INFORME DE CONTROL ESPECÍFICO N° 009-2024-2-0410-SCE

SERVICIO DE CONTROL ESPECÍFICO A HECHOS CON PRESUNTA IRREGULARIDAD MUNICIPALIDAD DISTRITAL DE ANDAMARCA ANDAMARCA, CONCEPCIÓN, JUNÍN

"PROCESO DE EJECUCIÓN DE LA OBRA: CREACIÓN DE UN CENTRO DE ACOPIO Y USOS MÚLTIPLES PARA EL ANEXO DE MATAPA DEL DISTRITO DE ANDAMARCA, PROVINCIA DE CONCEPCIÓN, DEPARTAMENTO DE JUNÍN"

Imagen n.° 96
Componente estructura metálica (Partida Cobertura de techo con TR4 (5,15mx1,10mx30mm)

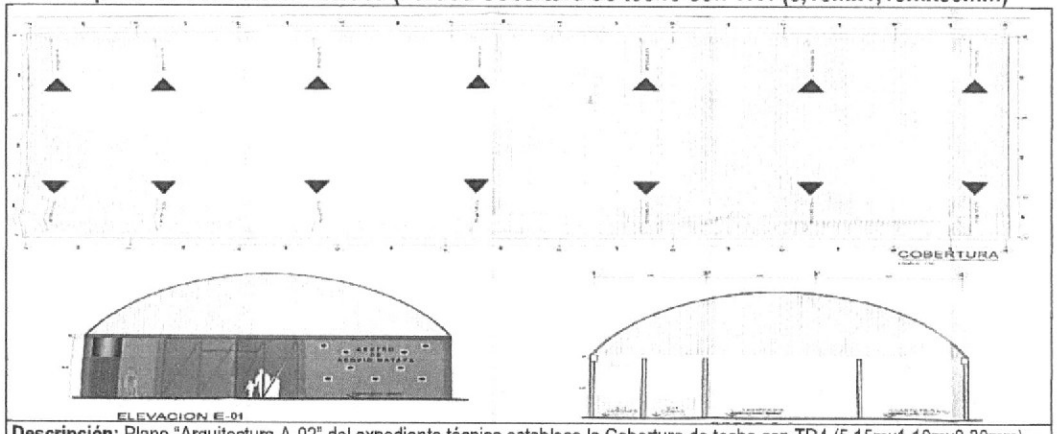
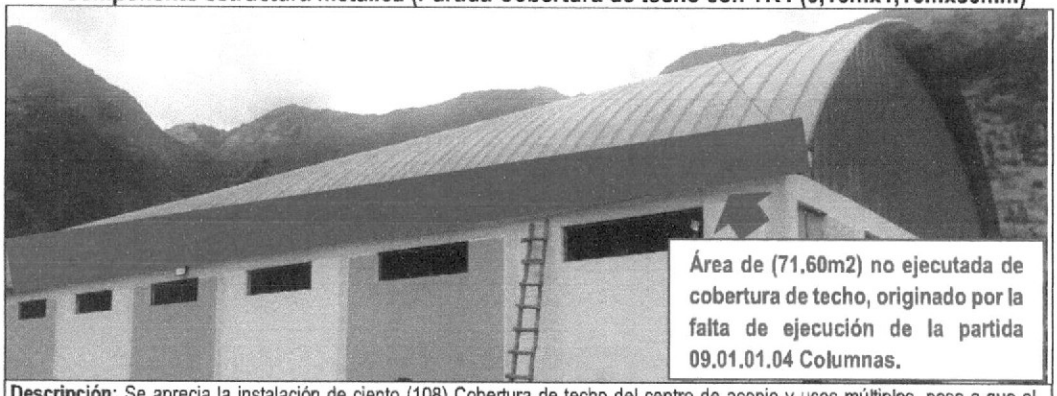
Del mismo modo, se constató la instalación de ciento ocho (108) de las ciento diecinueve (119) planchas de cobertura de techo de 5,15 m x 1,10 m x 30 mm, esta ejecución parcial de la partida se originó como consecuencia de la falta de ejecución de la partida 09.01.01.04

Descripción: Se aprecia la instalación de ciento (108) Cobertura de techo del centro de acopio y usos múltiples, pese a que el contrato estableció la ejecución de ciento diecinueve (119) planchas de cobertura de techo con TR4(5,15m x 1,10m x 30mm).
Fuente: Acta de Inspección Física n.° 002-2024-OCI/MPC de 6 de junio de 2024. **(apéndice n.° 43)**
Elaborado por: Comisión de Control a cargo del Servicio de Control Específico a Hechos con Presunta Irregularidad.
